EZ/51/2024/ES

Dot. postępowania o udzielenie zamówienia publicznego prowadzonego w trybie przetargu nieograniczonego na podstawie art. 132 ustawy z dnia 11 września 2019r. Prawo zamówień publicznych (Dz. U. z 2023r. poz. 1605 ze zm.) na Sukcesywne dostawy sprzętu jednorazowego użytku dla potrzeb Wojewódzkiego Szpitala Zespolonego i Świętokrzyskiego Centrum Pediatrii w Kielcach

Dot. Pakietu nr 4 poz. 1 - 2

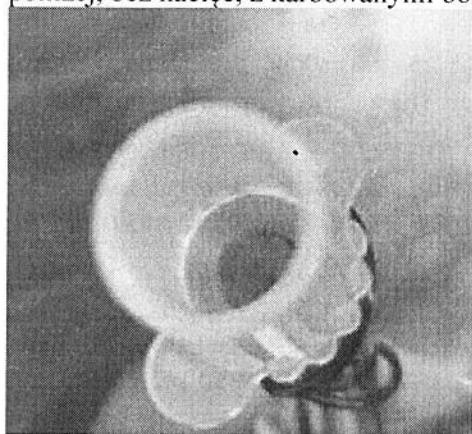
Czy Zamawiający dopuści równoważną rurkę intubacyjną z mankietem z znacznikami głębokości w postaci 2 półpierścieni, z mankietem w kształcie walca, z łącznikiem ze skrzydełkami jak na zdjęciu poniżej, bez nacięć, z karbowanymi bokami?

Odpowiedź: Zgodnie z SWZ. Zamawiający wymaga znacznika głębokości intubacji w postaci jednego grubego pierścienia, z mankietem baryłkowym.

Dot. Pakietu nr 4 poz. 5

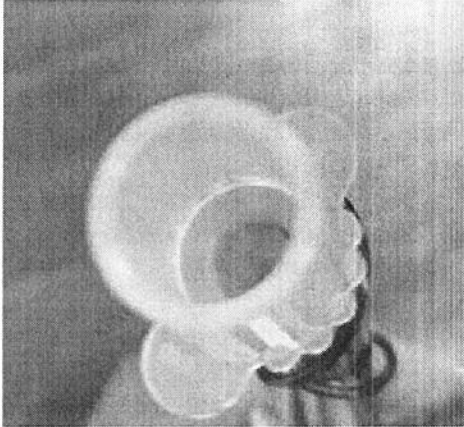
Czy Zamawiający dopuści równoważną rurkę intubacyjną ze znacznikami głębokości w postaci 2 półpięścieni, z mankietem w kształcie walca, z łącznikiem ze skrzydełkami jak na zdjęciu poniżej, bez nacięć, z karbowanymi bokami?

Odpowiedź: Zgodnie z SWZ. Zamawiającemu nie odpowiada zaproponowany opis.

Dot. Pakietu nr 4, poz. 7

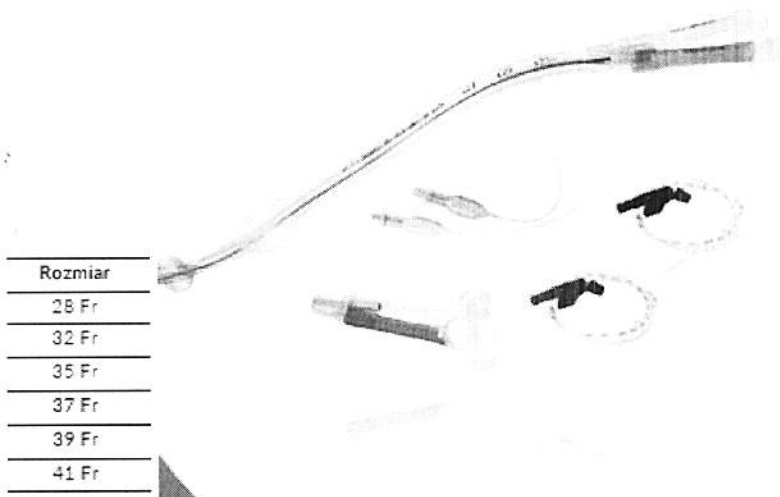
Czy Zamawiający dopuści rurkę dooskrzelową o opisie:

- Wykonana z medycznego PVC,
- Otwór Murphy'ego o zaokrąglonych krawędziach
- Dwa delikatne mankiety niskociśnieniowe
- Gładkie ścianki rurki ułatwiające stosowanie cewnika do odsysania
- Gładkie zakończenia rurki oraz połączenie mankietów z rurką
- Odpowiednio wyprofilowany kształt
- Linia rtg na całej długości rurki
- Dodatkowe znaczniki rtg określające położenie obu mankietów
- Prowadnica wykonana z aluminium
- Skalowana co 2cm
- Baloniki kontrolne znakowane typem mankieta
- Bez lateksu
- W zestawie złącza do rurki dooskrzelowej
- 2 cewniki do kontrolowanego odsysania, skalowane co 1cm, o odpowiednim rozmiarze do światła wewnętrznego rurki
- Jałowa, jednorazowego użytku
- Opakowanie papier/folia

Odpowiedź: Przedmiotowe pytanie nie stanowi pytania o wyjaśnienie wątpliwości SWZ, a jest wnioskiem o zmianę SWZ. Zamawiający podtrzymuje dotychczasowe wymagania i zapisy SWZ.
